IMPIANTO DI RECUPERO DI RIFIUTI NON PERICOLOSI  
VARIANTE SOSTANZIALE

OSSERVAZIONI PERVENUTE ALLA PROVINCIA DI TREVISO  
RELATIVE AL PROCEDIMENTO AUTORIZZATIVO UNICO DI  
VIA AI SENSI DEGLI ARTT. 27 BIS E 208 DEL D.LGS. 152/2006

RELAZIONE TECNICA CONTRODEDUZIONI 2

Cod.: 1628-02-04

*Figura 1: Limite impianto (tratto rosso) con la piazzola di lavorazione e stoccaggio rifiuti (tratto nero) e abitazioni più prossime (retini rossi)*

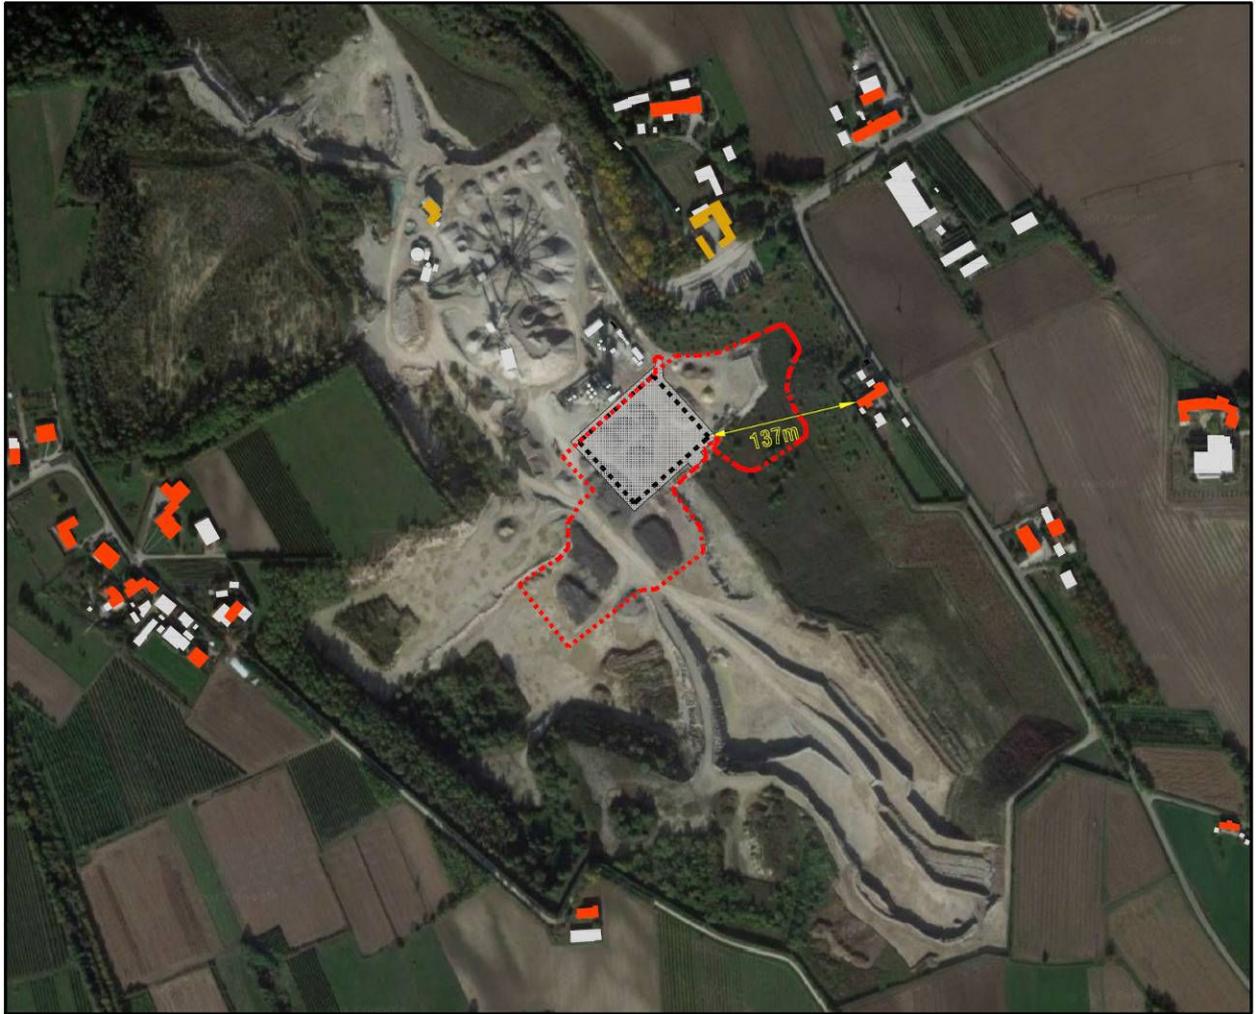
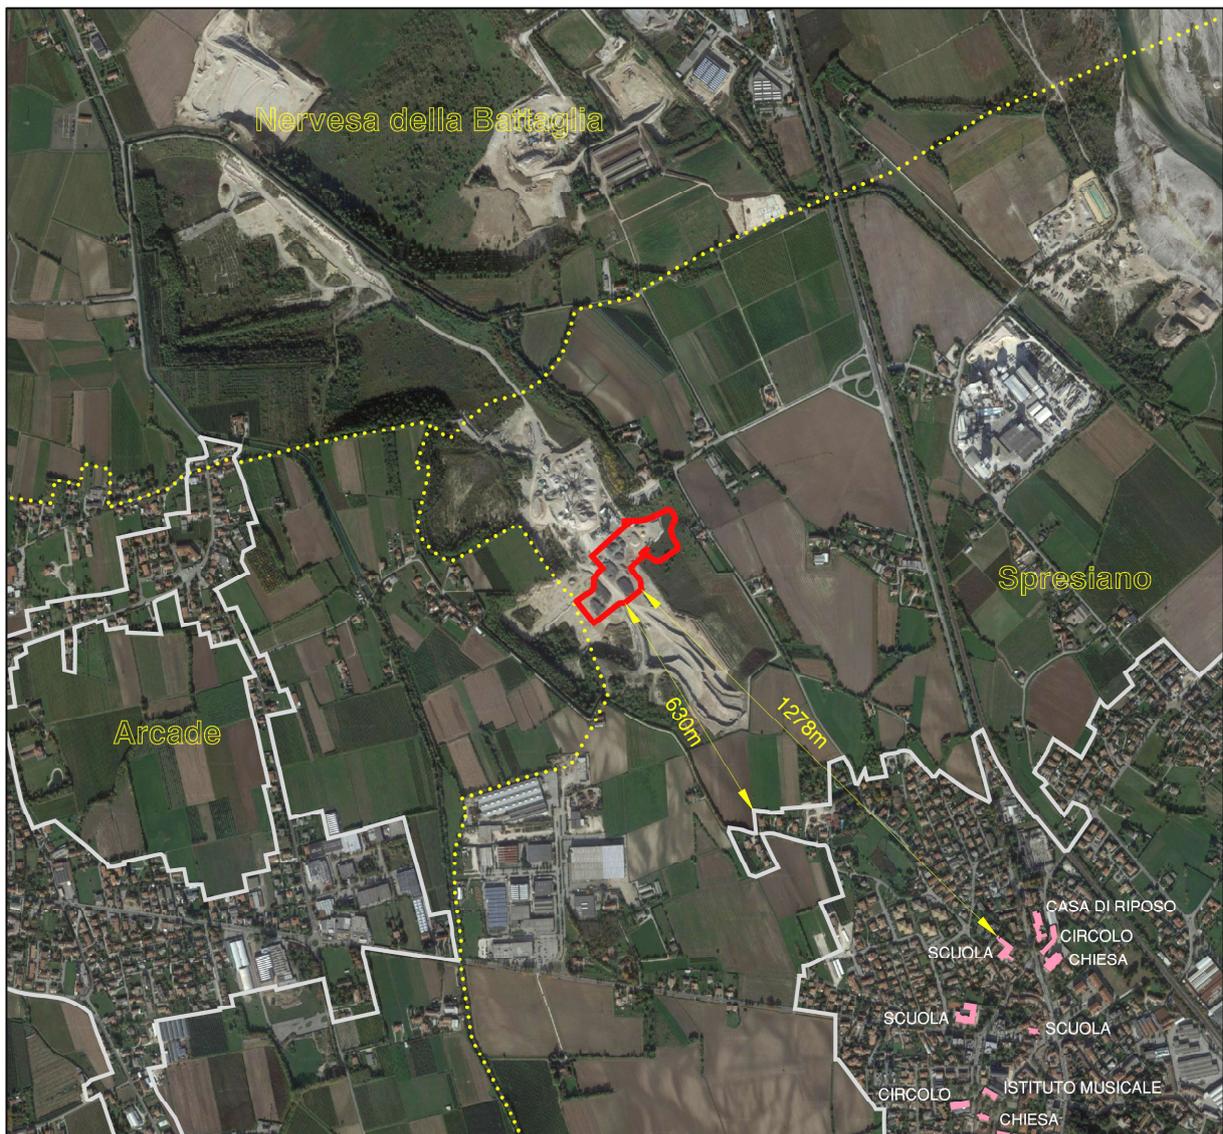
Gli osservanti sostengono che l'impianto, situato all'interno della Cava "Borgo Busco", sia eccessivamente vicino al centro abitato di Spresiano (e quindi alle strutture sensibili tra cui scuole, residenze per anziani ecc) e alle abitazioni limitrofe alla cava.

Si riporta quanto espresso nell'Allegato A, Elaborato D del DCR n. 30 del 29/04/2015 "Piano regionale di gestione dei rifiuti urbani e speciali":

Nel presente caso l'attività di selezione e recupero di rifiuti, come quella in oggetto, richiede una distanza di sicurezza minima anche da una sola abitazione pari a 100 m. Le abitazioni limitrofe all'area di cava, secondo il criterio di misurazione di cui sopra riportato, distano non meno di 137 m dall'area di lavorazione dell'impianto.

Per quanto riguarda gli altri elementi sensibili citati, le prime case del centro abitato cittadino più prossimo sono poste a 630 m dall'impianto, le scuole, la chiesa, il circolo parrocchiale e la casa di riposo sono situati ad oltre 1,2 km dal sito, come visibile nella figura seguente:
